Product Change Notice (PCN)

件名: Site addition of package assembly, and final test

発行日: 9/14/2023

変更点

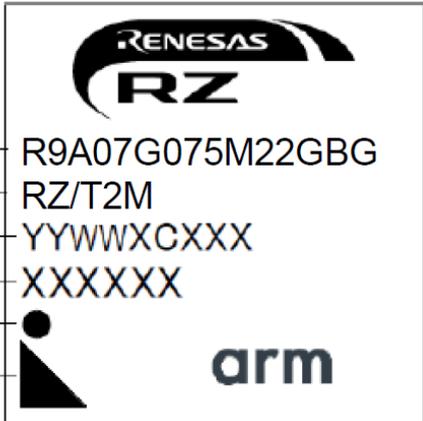
組立工場、最終テスト工場の追加は以下のとおり。

(現行工場も継続であり、平行生産での対応)

変更点	現行	変更後	影響
組立工場の追加	組立工場: ASE-KH	追加工場: SPIL	<ul style="list-style-type: none"> • 型名: 変更なし • 部材: 変更 • マーキング: 変更 (Lot No のみ) • 外形図: 変更なし • 装置: 変更 • 製品特性および品質: 同等
最終テスト工場の追加	最終テスト工場: Kyec	追加工場: TeraPower	<ul style="list-style-type: none"> • 装置: 変更なし • テスト仕様: 変更なし • 梱包仕様: 変更なし
